**Avis de la mission régionale d'autorité environnementale
sur un projet de parc photovoltaïque sur la commune de Rignac**

N°Saisine : 2022-11023

Avis émis le 22 novembre 2022

Figure : Cavités documentées au sein de l'étude rapprochée

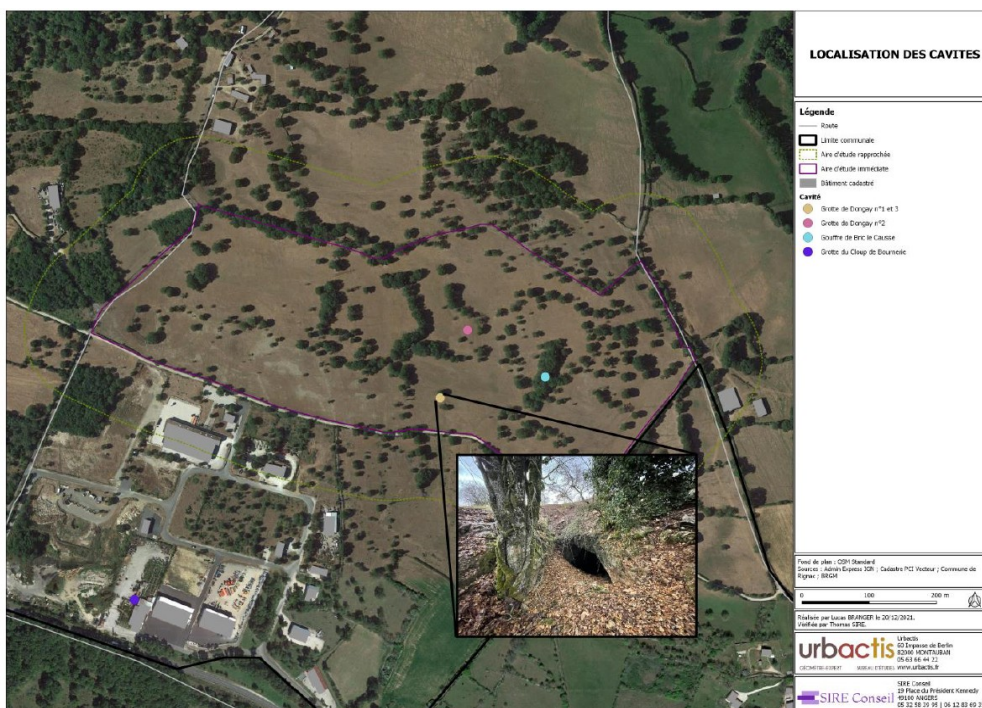
La MRAe relève une discordance dans l'étude d'impact au sujet de la zone tampon de la grotte (mesure E1.1.8) : une zone tampon de plus de 12 m (page 158 de l'étude d'impact) et de 30 m (page 155 de l'EI) sont indiqués. Compte tenu des enjeux géomorphologiques (cf.§3.2 du présent avis), la MRAe estime qu'il est nécessaire qu'une distance d'éloignement des installations de 50 m des cavités soit mise en place. En effet, la doctrine d'élaboration des plans de prévention des risques du Lot, préconise une distance d'éloignement de 50 m pour limiter les risques d'effondrement des cavités. Ces conditions, destinées à protéger les personnes ayant à fréquenter le site, permettront donc également de limiter l'impact sur chiroptères.

La MRAe recommande de préciser la distance de la zone tampon entre les cavités (en privilégiant une distance 50 m, en cohérence avec le plan de prévention des risques d'effondrement) et la zone d'implantation des panneaux photovoltaïques et des premières installations.
